BRANDSCHUTZNACHWEIS

Gutachten Nr. 406901 – Nachtrag 01

Objekt: Gründerzentrum Green Economy
Seeborg in 27568 Bremerhaven

Neubau eines Gründerzentrums in Holzbauweise

Abb. 3: Lageplan mit markiertem Neubau sowie Löschwasserquellen (Lavaland) (auch siehe Anhang)

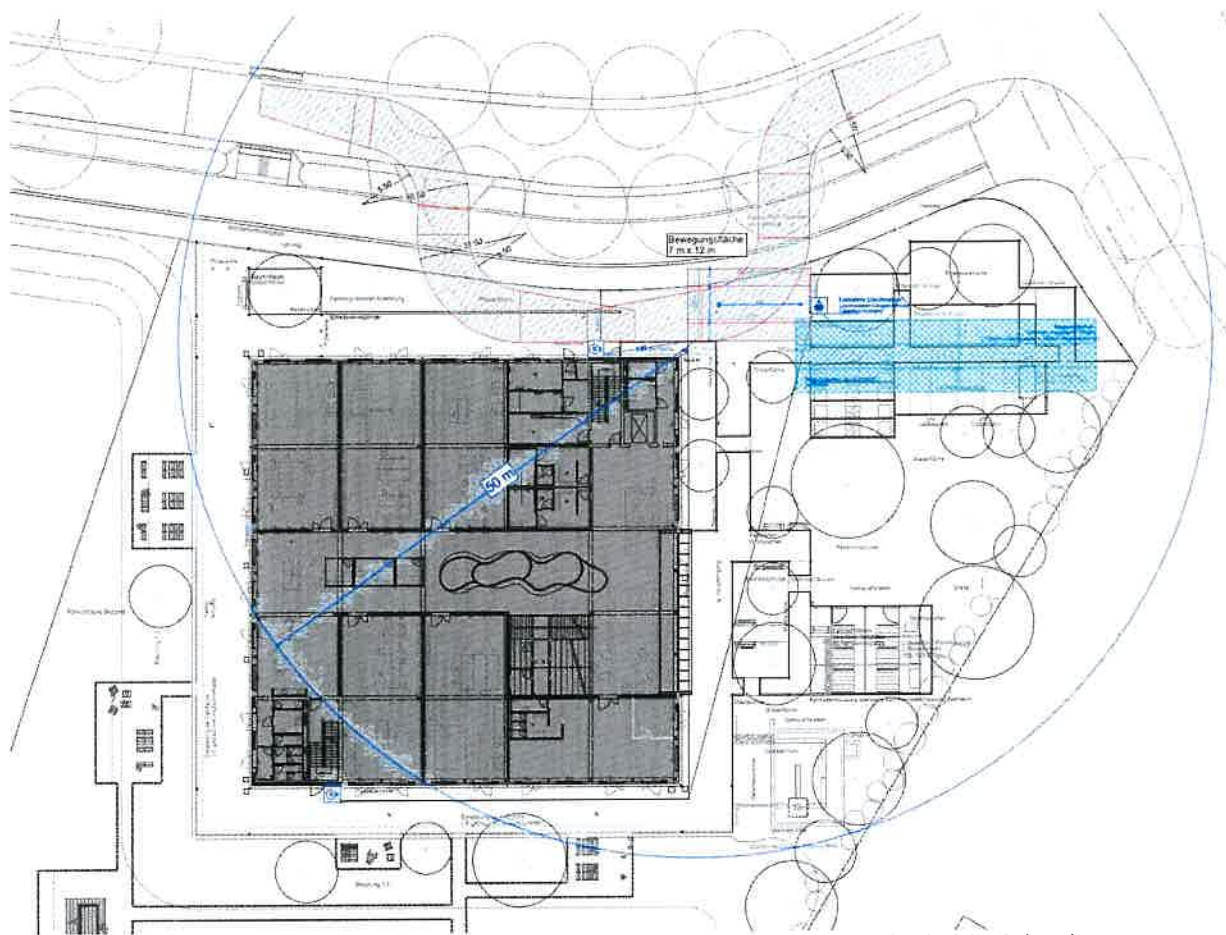
Für die Löschwasserversorgung innerhalb des Gebäudes **ist werden** im südwestlich **sowie im nordöstlich** gelegenen notwendigen Treppenraum **jeweils** eine trockene Steigleitung ohne Wandhydranten für die Feuerwehr vorgesehen. Die Einspeisevorrichtung für die Steigleitung befindet sich **jeweils** im Außenbereich in der Nähe des Treppenraumzugangs. Die Entnahmestellen werden **auf den Halbpodesten der Treppen innerhalb der notwendigen Treppenräume, geschossweise direkt am jeweiligen Eingang zur Nutzungseinheit** errichtet.

→ s. Prüfbericht!

Abbildung 1 Prinzipskizze - Schnitt Stahlbetonwand Stahlwinkel - Brandsperre

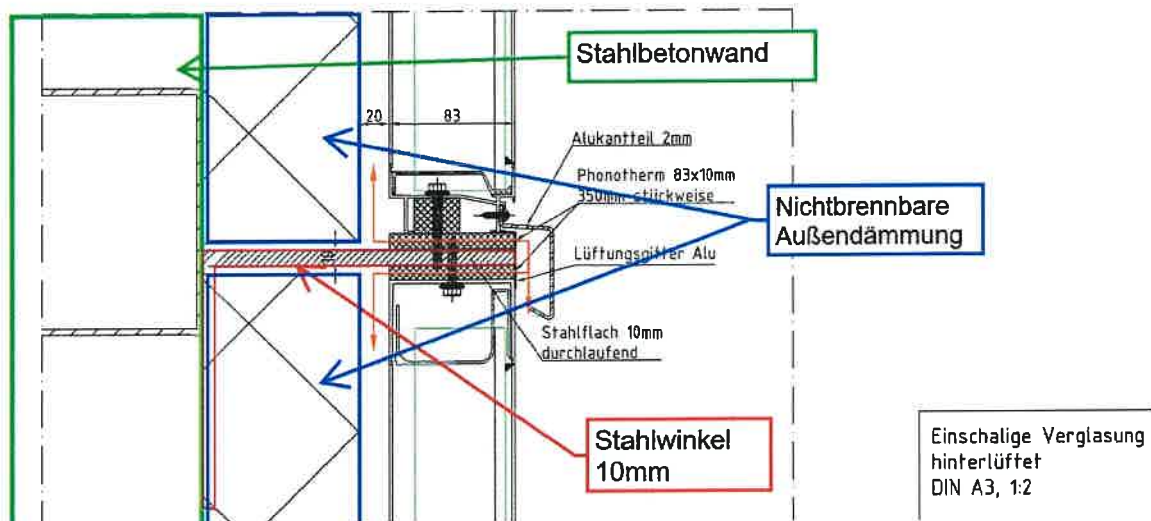
Im Bereich der Stahlbetonwände ist weiterhin ein Hinterlüftungsspalt von ca. 16 mm zwischen der Stahlbetonaußenwand mit außenliegender nichtbrennbarer Dämmung und mineralischen Oberputz und der Profilglas-Fassade über alle Geschosse vorhanden. Auf Grund der Konstruktionsweise der Profilglas-Fassade befinden in jedem Geschoss auf Höhe der Geschossdecken umlaufenden Stahlwinkel, an dem die Profilglas-Fassade befestigt ist (Siehe Abb. 1 & 2). Der Winkel aus Stahl mit einer Dicke von 10 mm unterbricht den Hinterlüftungsspalt vollständig umlaufend. Im Bereich der Stahlbetonwand unterbricht der Winkel jeweils die nicht-brennbare Außendämmung. Im Bereich der Aufhängung der Fassade an den Winkel wird der Stahlwinkel beidseitig von einer Dämmung (normalentflammbar, Dicke 10 mm) umgeben. Um die Hinterlüftung zu gewährleisten sind in dieser Dämmung versetzte Lüftungsöffnungen vorgesehen.

Die hinterlüftete Außenwandbekleidung aus nichtbrennbaren Baustoffen ist nur an Außenwänden aus nichtbrennbaren Baustoffen mit nichtbrennbaren Dämmstoffen vorgesehen. Die Bewertung der Hinterlüftung erfolgt gemäß Anhang 6 MVV TB. Die oben beschriebenen Stahlwinkel befinden sich in jedem Geschoss auf Höhe der Geschossdecken. Die erforderliche Begrenzung der Brandausbreitung im Hinterlüftungsspalt wird über eine ausreichende lange Zeit durch die Stahlwinkel gewährleistet.
